Keuringsverslag van een elektrische laagspanning- en zeer lage spanningsinstallatie

NIET CONFORM

Straatnaam Pater Vandaelstraat
Huisnummer 30
Busnummer
Postcode 3900
Gemeente OVERPELT
Land België

Controlebezoek van een oude huishoudelijke elektrische installatie van een wooneenheid bij verkoop op vraag van de verkoper volgens (KB 08/09/2019) - AREI Boek 1- 8.4.2. en 8.2.1. en 4.2.4.3.

Afbeelding schakel- en verdeelbord:

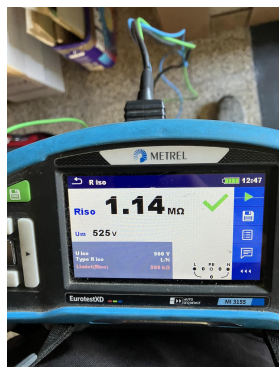
15.01 Het verdeelbord is niet makkelijk toegankelijk. (Boek 1 Onderafdeling 5.3.5.1.C.)

15.09 De genaakbare, naakte onder spanning staande delen zijn onvoldoende afgeschermd. (Boek 1 Afdeling 5.1.4. en 4.2.2.3.)

15.10 Niet gebruikte invoeringen van het verdeelbord zijn niet correct of onvoldoende afgedicht. (Boek 1 Afdeling 5.1.4. en 4.2.2.3.)

16.01 Een verzegelbare differentieelstroombeschermingsinrichting dient geplaatst te worden aan het begin van de installatie. (Boek 1 Onderafdeling 4.2.4.3.)

16.06 De differentieelstroombeschermingsinrichtingen die worden geplaatst in huishoudelijke installaties zijn ten minste van het type A. Een differentieelstroombeschermingsinrichtingen van het type AC is niet toegelaten. (Boek 1 Onderafdeling 5.3.5.3.)

17.02 De smeltzekeringhouders of houders van kleine vermogensschakelaars met pennen met een sectie kleiner dan 10mm² dienen voorzien te worden van kalibreerelementen. (Boek 1 Onderafdeling 5.3.5.5.A.)

17.05 Niet alle stroombanen zijn beveiligd tegen overstroom. (Boek 1 Afdeling 4.4.1.)
